改善箇所説明図

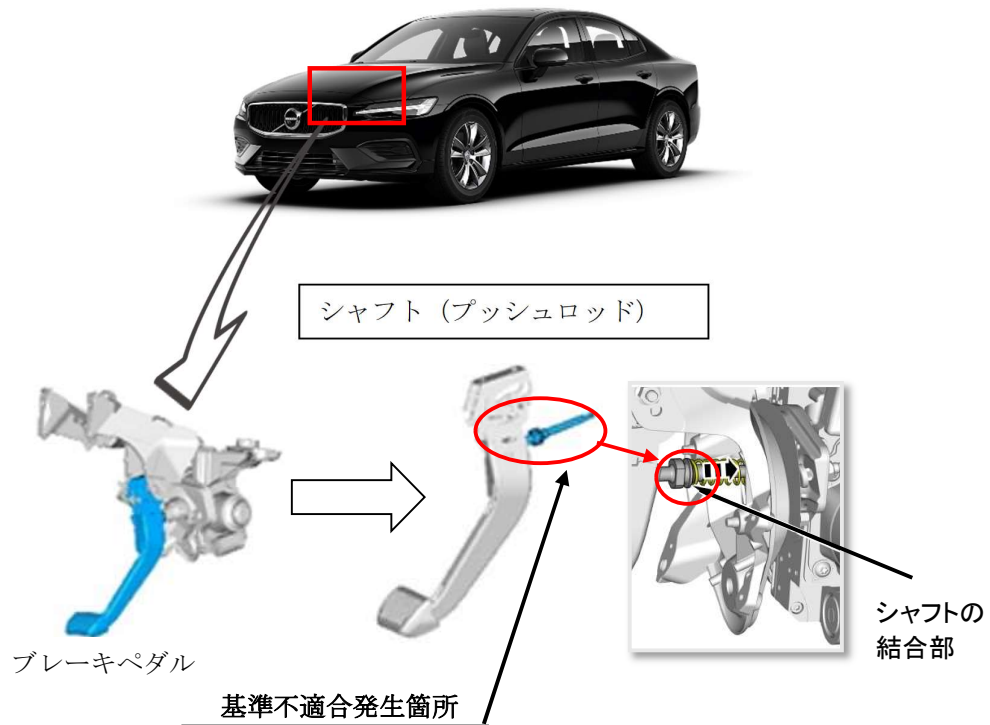
ブレーキペダルとブレーキブースターに連結するシャフトにおいて、部品製造機器の設定が不適切なため、当該シャフトの結合部が仕様どおりに組み付けられていないものがある。そのため、使用過程で結合部のネジが緩むことによりブレーキペダルの操作感が変化すると共に異音が発生する場合がある。そのままの状態で使用を続けると、最悪の場合、結合部が外れ、ブレーキペダルでの操作ができなくなるおそれがある。

全車両、シャフトの結合部を正規な仕様に組み付け直す。

作業完了車は、助手者席側ドアアヒンジ取り付けボルト（下側）の頭に白ペンを塗布する。
